ПАСПОРТ
ДОСТУПНОСТИ ОБЪЕКТА СОЦИАЛЬНОЙ ИНФРАСТРУКТУРЫ
НА ДОСТУПНОСТЬ ДЛЯ ИНВАЛИДОВ И МАЛОМОБИЛЬНЫХ ГРУПП НАСЕЛЕНИЯ

Муниципальное автономное учреждение дополнительного образования
«Детско-юношеская спортивная школа»
Уватского муниципального района
спортивный зал «Молодость»
Тюменская область, Уватский район, с. Уват, ул. Буденного, д.2

ПАСПОРТ ДОСТУПНОСТИ
объекта социальной инфраструктуры (ОСИ)
№ 208-ОО

АКТ ОБСЛЕДОВАНИЯ № 636
объекта социальной инфраструктуры
К ПАСПОРТУ ДОСТУПНОСТИ ОСИ
№ 208-ОО

Фотография №3

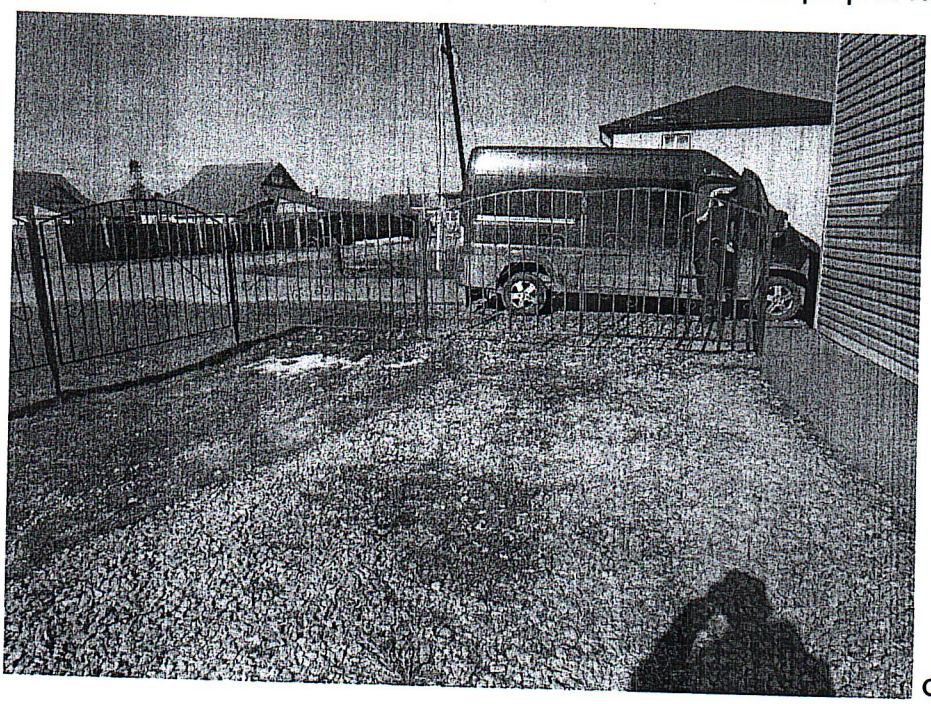
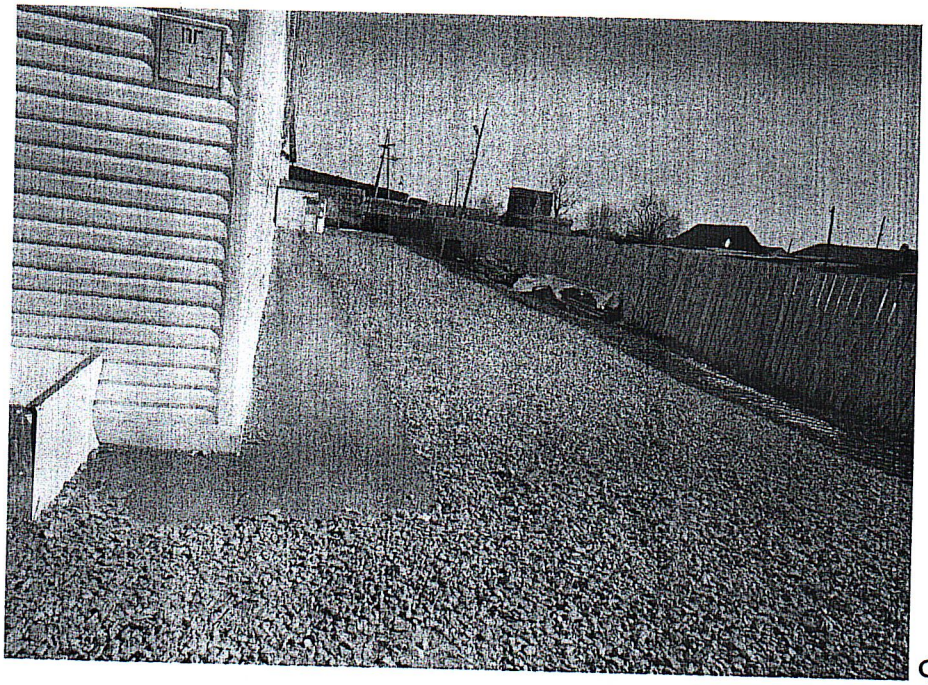
1.1	Вход (входы) на территорию	есть	-	2,3	- контур входной калитки не выделен контрастным цветом; - перед калиткой отсутствует наземный тактильно-контрастный указатель; - отсутствует информация об объекте; -отсутствует электронное информационное табло (бегущая строка).	К,О,С,Г,У	- контур калитки выделить контрастным цветом с обеих сторон; -обустроить наземный тактильно-контрастный указатель, выполняющий функцию предупреждения за 0,3м до препятствия при открывании калитки от себя, на ширину калитки при открывании на себя, глубиной 0,5-0,6м; - установить информационную вывеску с наименованием учреждения, режимом работы и контактной информацией на высоте 1,2-1,6 м.; -установить электронное информационное табло. (бегущая строка)	Текущий ремонт, индивидуальное решение с ТСР

1.2	Путь (пути) движения на территории	есть	-	3,4	- на пути движения (по отмостки около здания) присутствует препятствие в виде конструктивного элемента (короба); -контур наружной части отмостки, конструктивного	К,О,С,Г,У	- устранить препятствие на пути движения или предусмотреть объезд препятствия; -контур наружной части пешеходного пути (отмостки) и контур конструктивного	Текущий ремонт

элемента (короба) не выделен контрастным цветом; -ширина пешеходного пути (отмостки) менее 1,2м; -поверхность пешеходного пути около обхода конструктивного элемента, входной двери главного входа не ровное, состоит из гравия.		элемента (короба) выделить контрастным цветом; -предусмотреть ровное дорожное покрытие на пешеходном пути движения выполненное из твердых материалов

Фотография №4

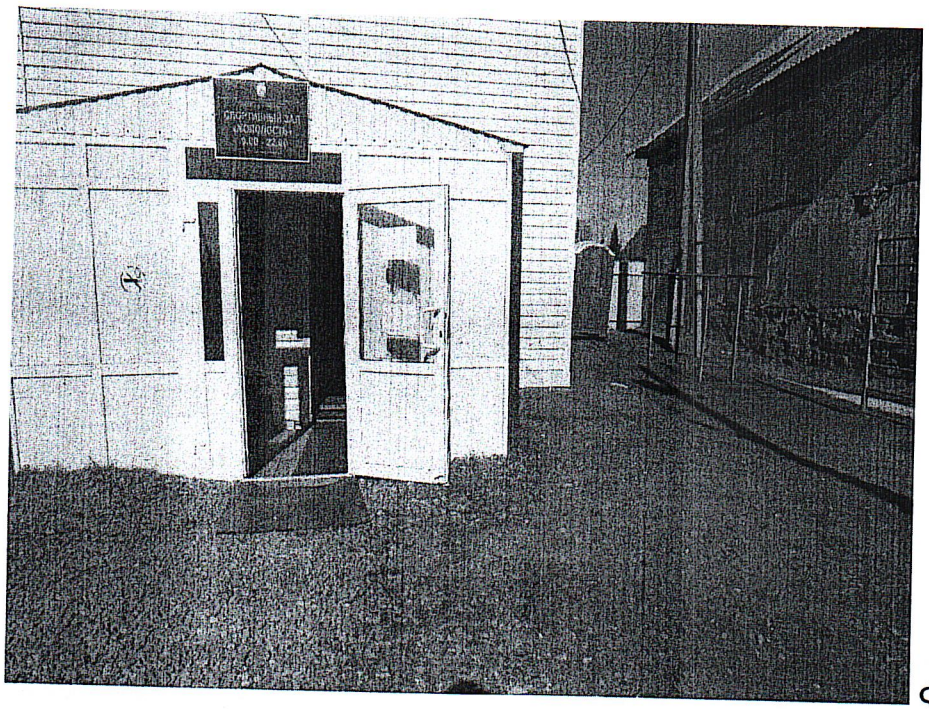
1.3	Лестница (наружная)	нет	-		-	-	-	-
1.4	Пандус (наружный)	нет	-		-	-	-	-
1.5	Автостоянка и парковка	нет	-	4	-не оборудована парковка и парковочное место для стоянки автотранспорта инвалида.	К, Г, О, С,У	Обустроить парковку и парковочное место для стоянки автотранспорта инвалида: -установить дорожные знаки: 6.4; 6. 8.17; 8.3.1; -на выделенное машино-место нанести дорожную разметку безопасной зоны для доступа к багажнику и зоны доступности между парковочными местами шириной 1,2м в соответствии с требованиями СП 59.13330.2016.	Текущий ремонт

Фотография №5

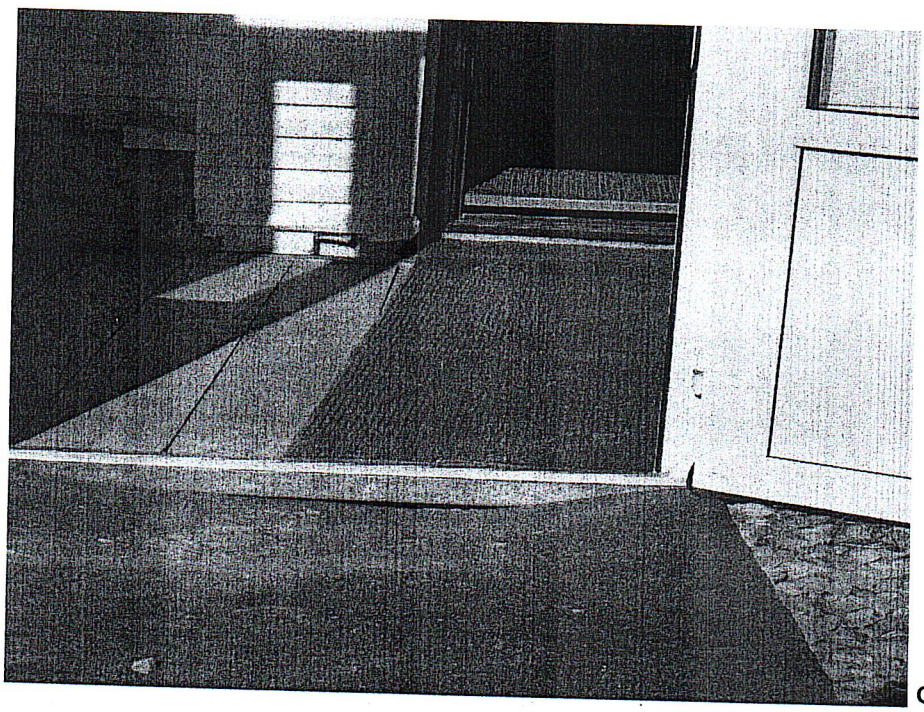
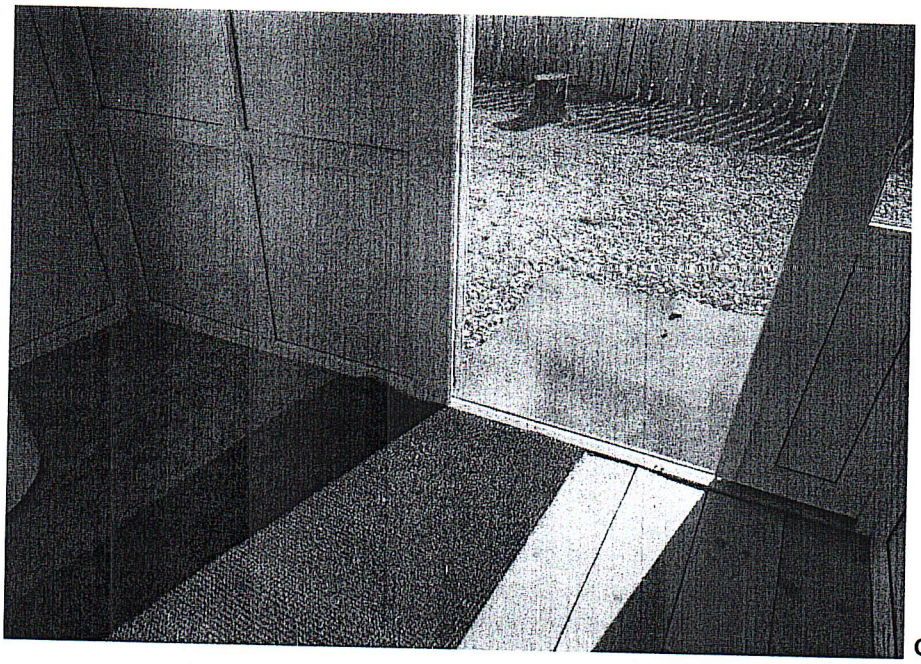
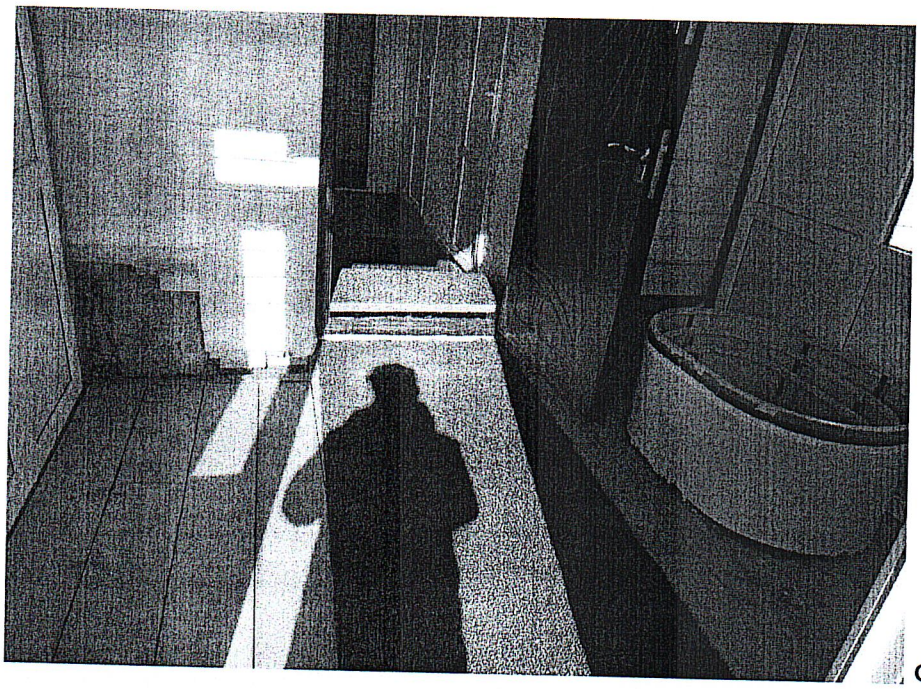
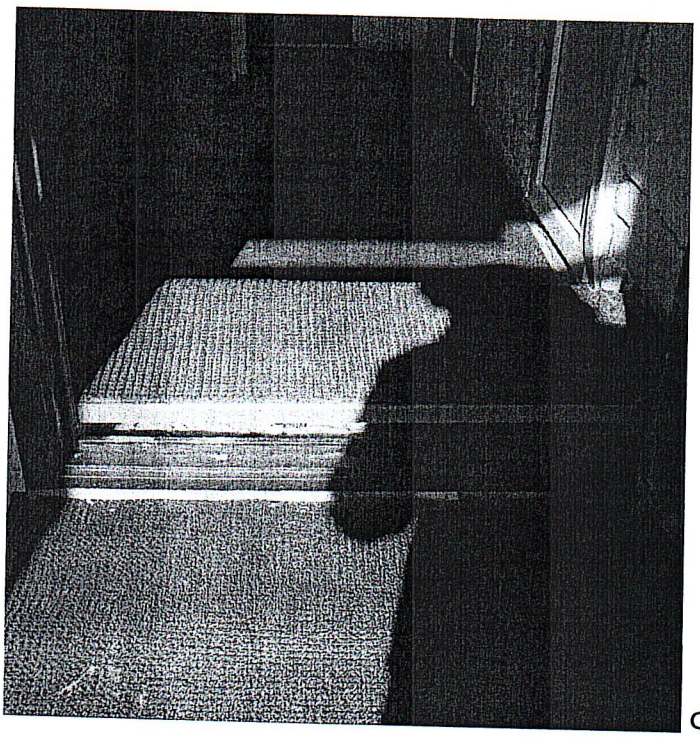
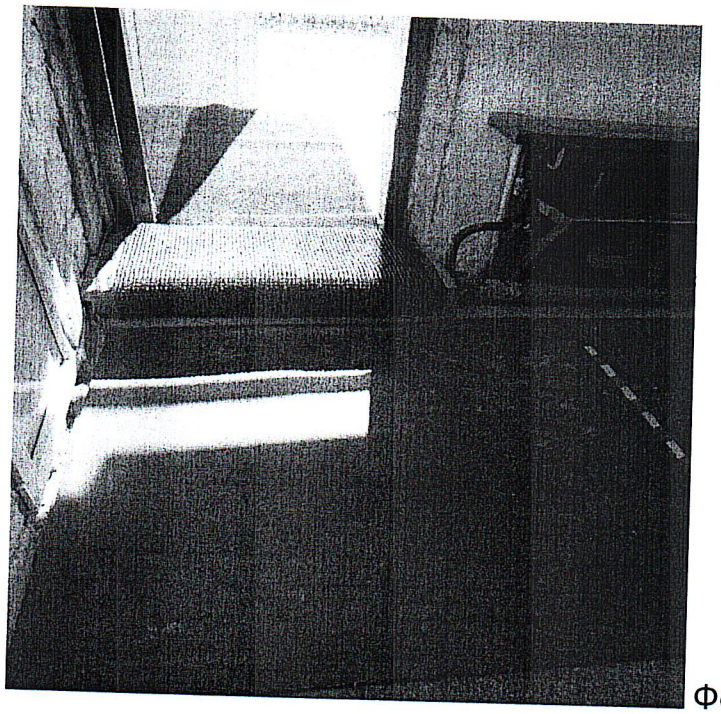
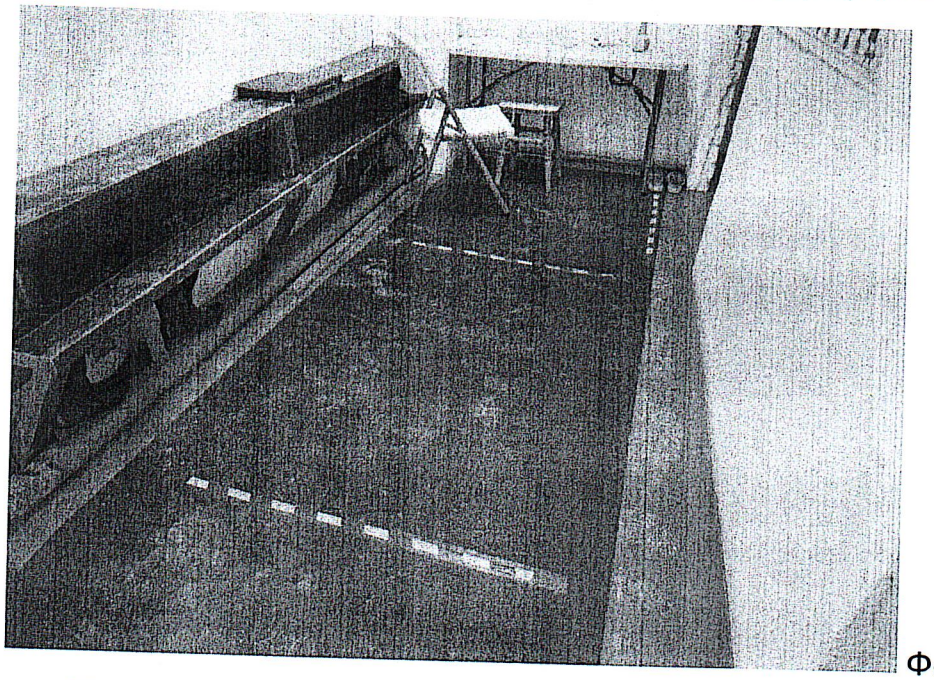
2.4	Дверь (входная наружная, внутренняя главного входа)	есть	-	5-10	- отсутствует предупреждающий наземный тактильно-контрастный указатель; -ширина рабочей створки двери менее 0,9м; -высота порога более 0,014м; - контур наружной двери, ручки пластиковых дверей не выделены контрастным цветом; - отсутствует предупреждающая яркая контрастная маркировка на прозрачном полотне двери; -отсутствует кнопка вызова помощи; -отсутствуют пиктограммы «доступность для инвалидов»; - отсутствует информационная табличка с	С, К, О, Г,У	- обустроить наземный тактильно-контрастный указатель, выполняющий функцию предупреждения на расстоянии ширины полотна рабочей створки двери, при открывании на себя, глубиной 0,5-0,6м; -на прозрачное полотно двери установить яркую контрастную маркировку (в виде полосы, форме круга, декоративного рисунка или, фирменного знака) на высоте 1,3-1,4м; - установить кнопку вызова помощи с пиктограммой в досягаемом месте на высоте не 0,85-	Текущий ремонт, индивидуальное решение с ТСР, организационные мероприятия

наименованием учреждения дублированная шрифтом Брайля; -около внутренней двери присутствует препятствие в виде одиночной ступени; -контур одиночной ступени не выделен контрастным цветом.		1,1м; -установить информационную табличку с наименованием учреждения дублированную шрифтом Брайля рядом с дверью со стороны дверной ручки на высоте от 1,2 до 1,6м; - установить пиктограммы доступности (после адаптации объекта); -контур наружной двери выделить контрастным цветом или световыми маяками; -дверные ручки выделить контрастным цветом; -предусмотреть приставные мини-пандусы к порогам, одиночной ступени; - выделить контур (проступь) одиночной ступени контрастным цветом за 0,03-0,04м от края проступи шириной 0,08-0,1м; -предусмотреть оказание ситуационной помощи.

2.5	Тамбур (главный вход)	есть	-	7,8	-противоскользящее покрытие обеспечено не по всей поверхности.	К, О,С,Г, У	- предусмотреть противоскользящее покрытие по всей поверхности пола; -закрепить противоскользящее покрытие.	Текущий ремонт

Фотография №11

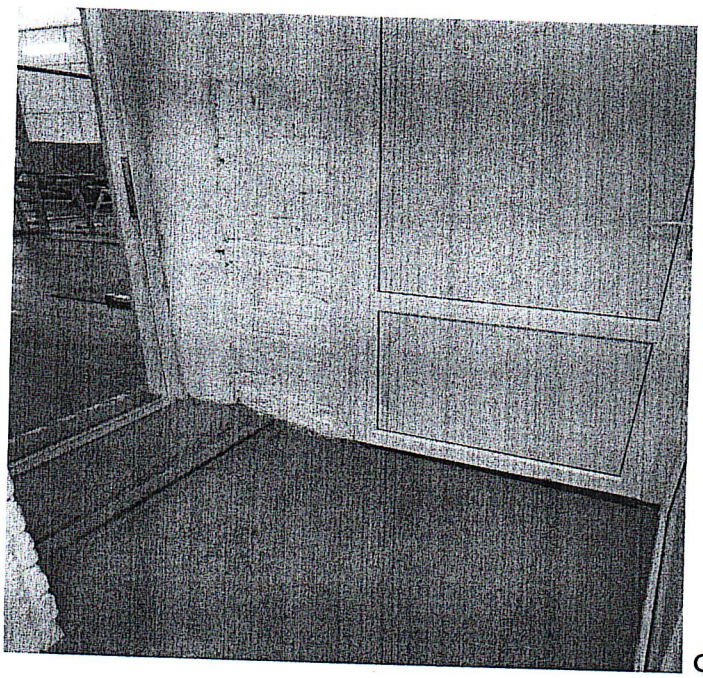
3.5	Дверь (открытый проем в стене)	есть	-	11	- ручки пластиковых дверей не выделены контрастным цветом; -ширина рабочей створки двери менее 0,9м; - перед дверью присутствует препятствие в виде посторонних предметов (мебель) для поворота на кресле-коляске, (отсутствует пространство не менее 1,2*1,2м).	С, К, О	- ручки пластиковых дверей выделить контрастным цветом; -устранить препятствие перед дверью, обеспечить пространство для поворота на кресле-коляске не менее 1,2*1,2м.	Текущий ремонт

Фотография №13

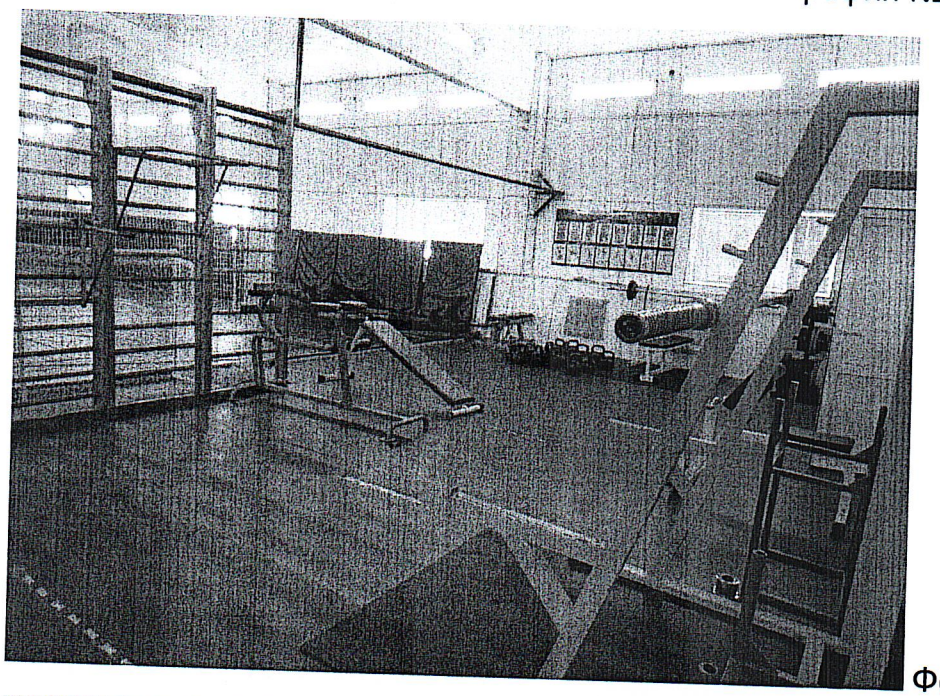
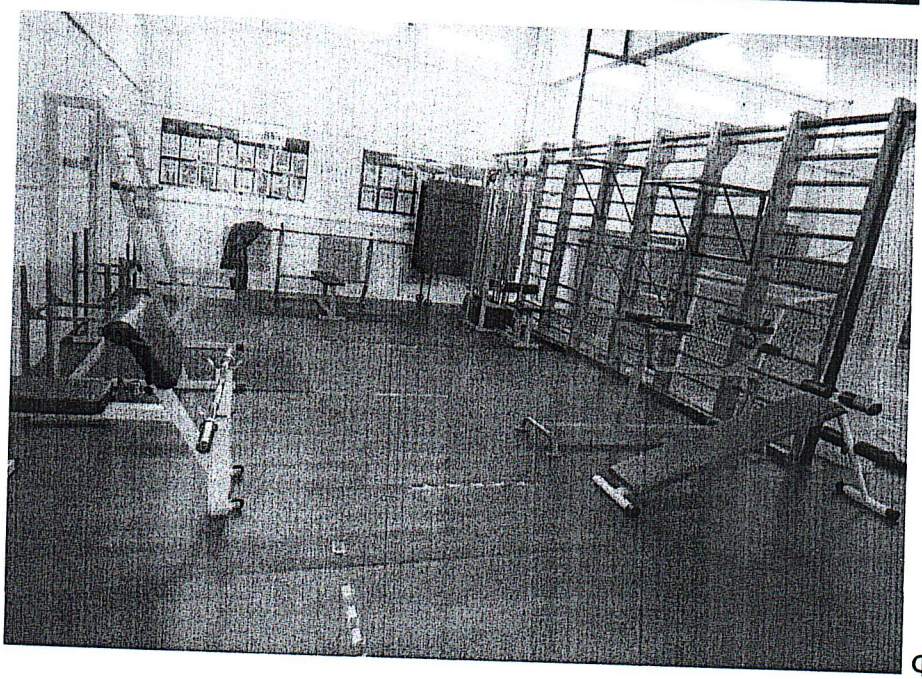
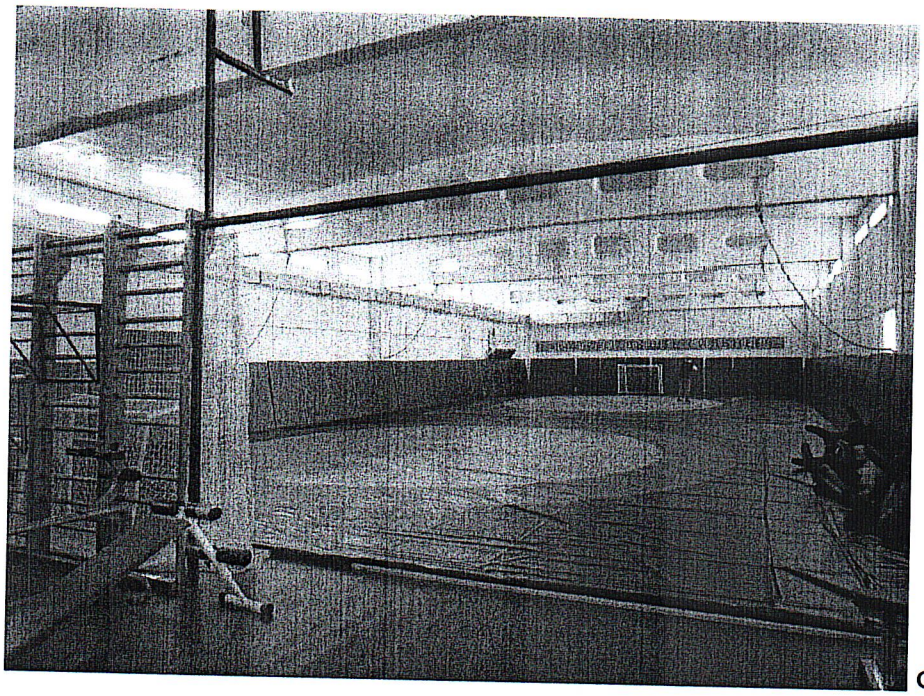
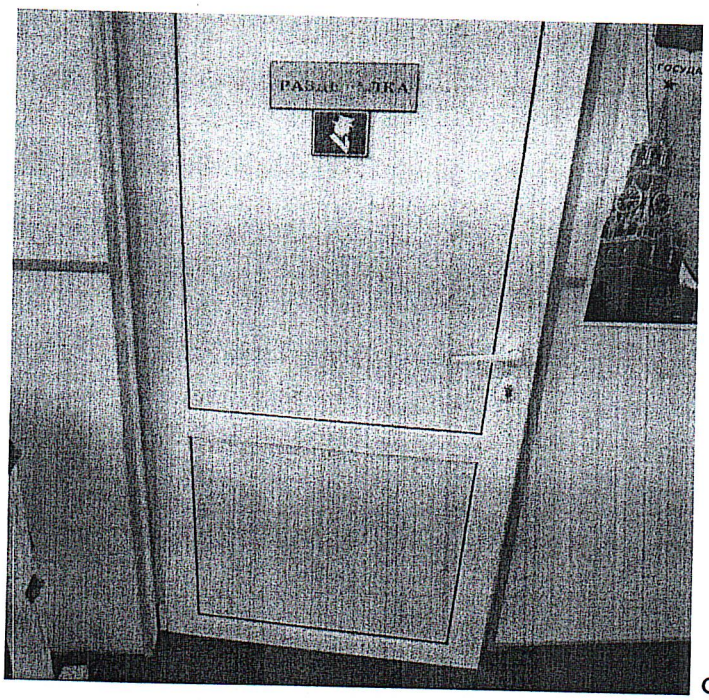
4.1	Кабинетная форма обслуживания (мед. кабинет и т.д.)	нет	-	-	-	К,О,С,Г,У	-	-
4.2	Зальная форма обслуживания (спортивный/ тренажерный зал)	есть	5	13-16	- отсутствуют информационная табличка с наименованием зала дублированная шрифтом Брайля; -ширина рабочей створки двери менее 0,9м; -ручки пластиковой двери не выделены контрастным цветом; - перед дверью присутствует препятствие в виде одиночной ступени и трубы отопления; высотой более 0,014м; -одиночная ступень не продублирована пандусом.	К, С, О, Г,У	- установить информационную табличку с наименованием зала дублированную шрифтом Брайля на высоте 1,2-1,6 м. от уровня пола, со стороны дверной ручки на расстоянии 0,1-0,5 м от края двери; -ручки пластиковой двери выделить контрастным цветом; -выделить контур (проступь) одиночной ступени контрастным цветом за 0,03-0,04м от края проступи шириной 0,08-0,1м; -предусмотреть приставной перекатной мини-пандус к одиночной ступени с трубой отопления; -предусмотреть оказание ситуационной помощи.	Текущий ремонт, индивидуальное решение с ТСР, организационные мероприятия
